СТОЛИЧНА ОБЩИНА
"МЕТРОПОЛИТЕН" ЕАД

Изх. № М-1061
София, 26.02 2020 г.

ОТНОСНО: Открита процедура за възлагане на обществена поръчка с предмет: **Проектиране и строителство на разширение на метрото в София, Линия 3, Етап III – Участък под бул. Владимир Вазов от км. 4+340,00 до км. 1+280,00 с три метростанции по обособени позиции**

В Том 1А: Обща информация за проекта – Стр. 197/202 т.6 СИСТЕМА ЗА АВТОМАТИЧНИ ПЕРОННИ ПРЕГРАДНИ ВРАТИ /САППВ/

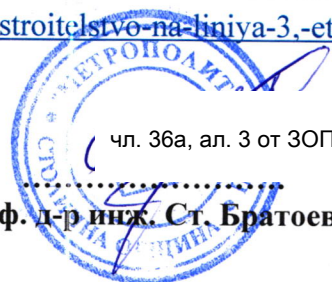
Автоматичните ППВ се използват да разделят зоната за пешеходци на перона от влаковете и да намалят буталния ефект. Прилагането на САППВ ще изключи вероятността за попадане на пътник върху коловозите.

Въпрос:

При това положение моля, Възложителят да уточни може ли предвидената в Идейния проект коловозна канавка с ширина 700мм в метростанциите (с презумпцията да запази попаднал там пътник) да бъде намалена на 600мм.

Отговор №1: При представяне на техническото предложение, коловозната канавка да се предвиди с ширина 700 мм., както е в идейния проект.
